Comité de pôle : avis du collectif

Suite à nos sollicitations auprès d'IDFm, nous avons obtenu la reprise de l'étude du comité de pôle. L'objectif de cette étude est de mettre à jour l'étude Artélia de 2017.

proposition alternative de voies de garage

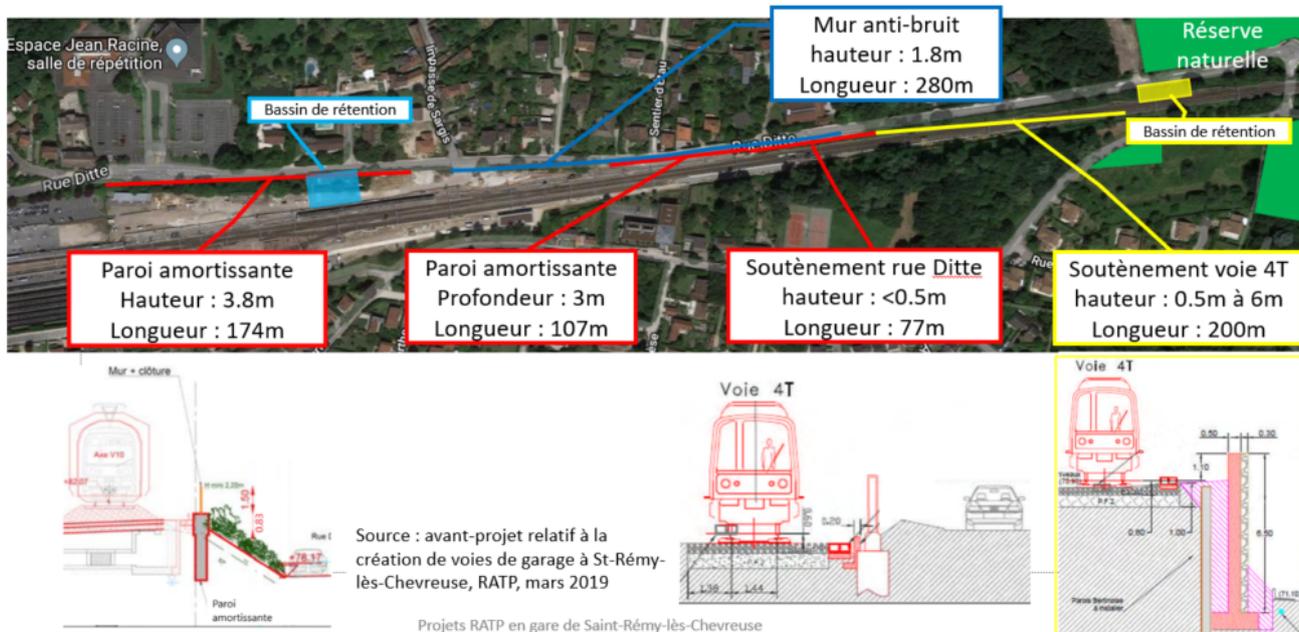
La RATP est contrainte d'abandonner son projet de prolongement de la voie 4T dans la réserve naturelle régionale mais elle maintient la voie 10, toujours sans justification technique.

Cette décision ne peut nous satisfaire. Elle exclut toute possibilité d'extension du parking aérien, solution alternative au projet de parking semi-enterré dont les impacts hydrauliques seraient tout aussi dévastateurs que les murs de soutènement de la voie 4T abandonnée.

- Réaliser uniquement les voies 6 et 8 (en plus de la voie 5T déjà réalisée lors de la phase 1 du projet RATP),
- Utiliser la voie 4 prolongée telle qu'actuellement en voie de retournement ou voie de stockage.

En **jaune** : les suppressions liées à l'abandon de la voie 4T

En **bleu** et **rouge** les murs maintenus au projet RATP
